ZADEVA: STROKOVNO MNENJE o ogroženosti stavbe Za Ljubnico 29, 3333 Ljubno ob Savinji

## STROKOVNO MNENJE

**Zadeva:** Mnenje v zadevi – Vloga Državne tehnične pisarne z dne 16.1.2024 Solčava, Luče, Ljubno – objekt z naslovom Za Ljubnico 29, Ljubno

## Strokovna ocena objektov z naslovom Za Ljubnico 28 in 29

**Slika 1: SITUACIJA IN NAVEDBA OBJEKTOV**, ki so skladno s **STROKOVNIM MNENJEM** predlagani za odstranitev (vir: <https://www.geoprostor.net>)

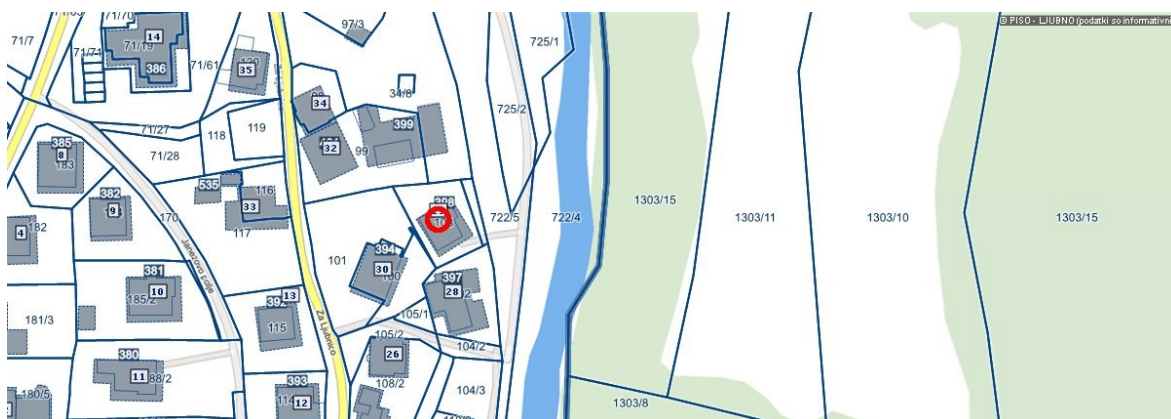
Objekt se nahaja ob reki Ljubnici, njegova lokacija po veljavnih poplavnih kartah sodi v razred srednje poplavne nevarnosti. V neurju 4.8.2023 je bil objekt poplavljen. Obnova na način, da bi bila objektu zagotovljena zaščita na 100-letni pojav ob upoštevanju primerne varnostne višine ter ob sočasni zagotovitvi odpornosti na podnebne spremembe, ni mogoča. Kljub temu, da se objekt po veljavnih kartah ne nahaja na območju velike poplavne ogroženosti, predstavlja veliko nevarnost za življenja in zdravje ljudi.

Zaradi teh dejstev predlagamo nujno odstranitev objekta.

Slika 1: Prikaz predlaganih ureditve na območju Ljubnega

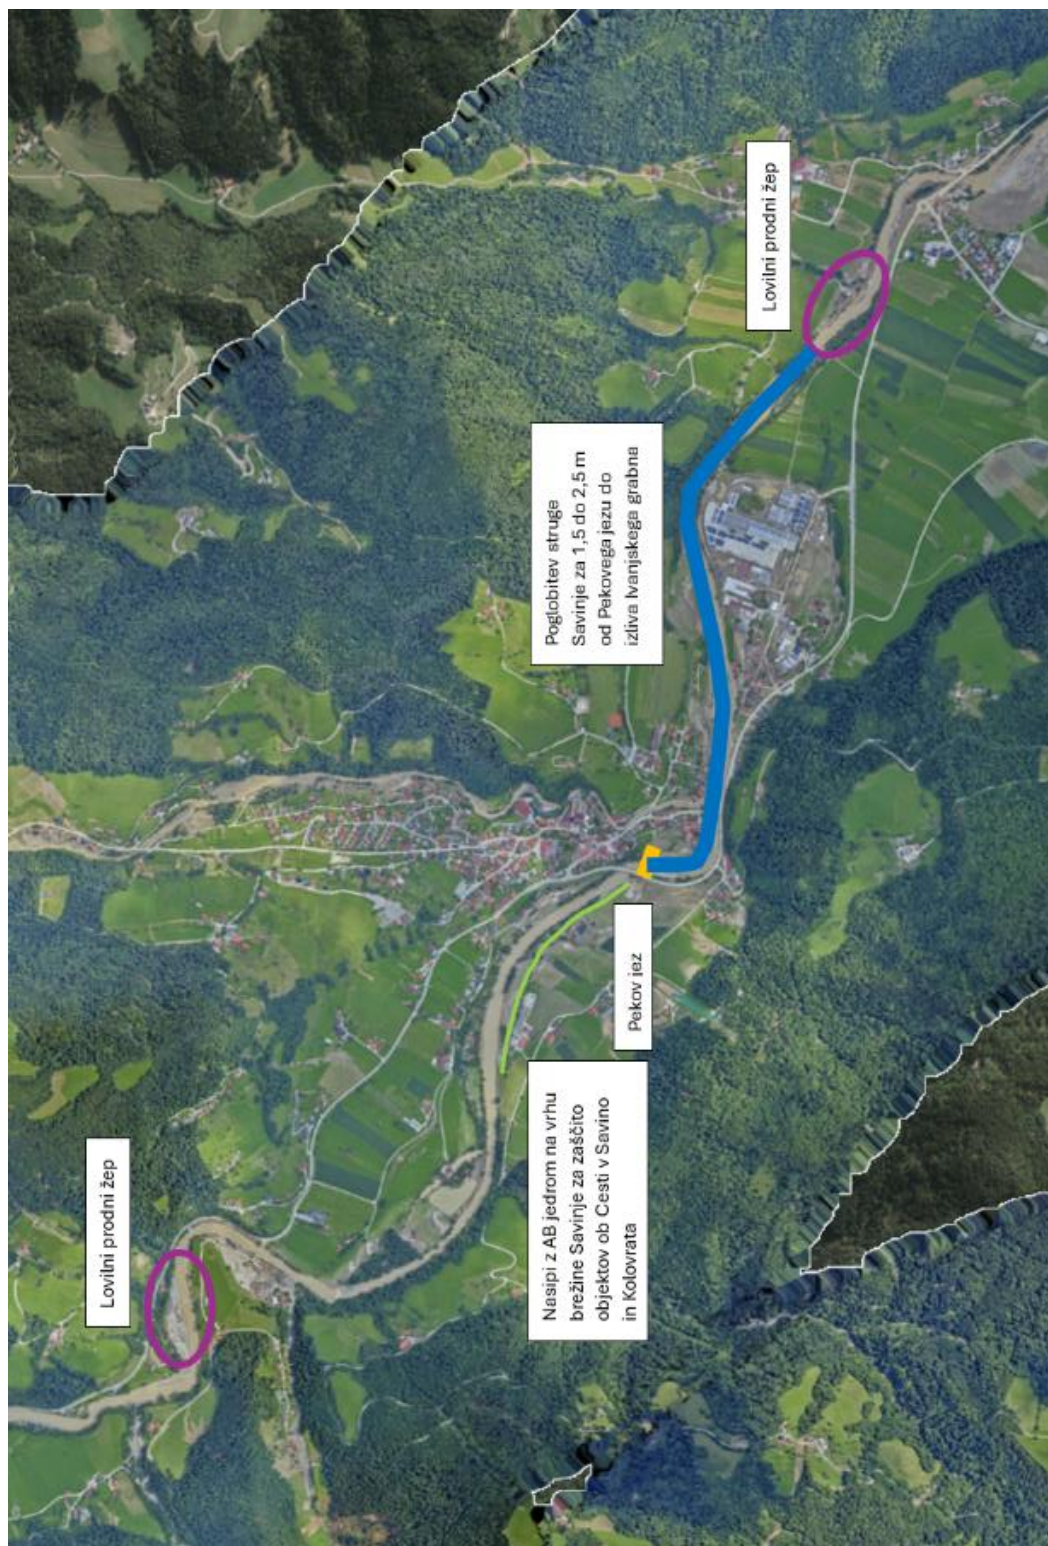
Predlagani ukrepi so prikazani na Sliki 1. S predlagano rešitvijo, ki zajema predvsem poglobitev struge Savinje od Pekovega jezusa mimo Proda, Kolovrata, Podtera in Lok, se bi bistveno izboljšala poplavna varnost naštetih območij, predvsem pa bi se lahko izognili premestitvam objektov ob Cesti v Savino, na območju Kolovrata in na območju Proda (razen treh objektov). Poglobitev Savinje bi bistveno izboljšala poplavno varnost zaselka Loke in IOC Loke.
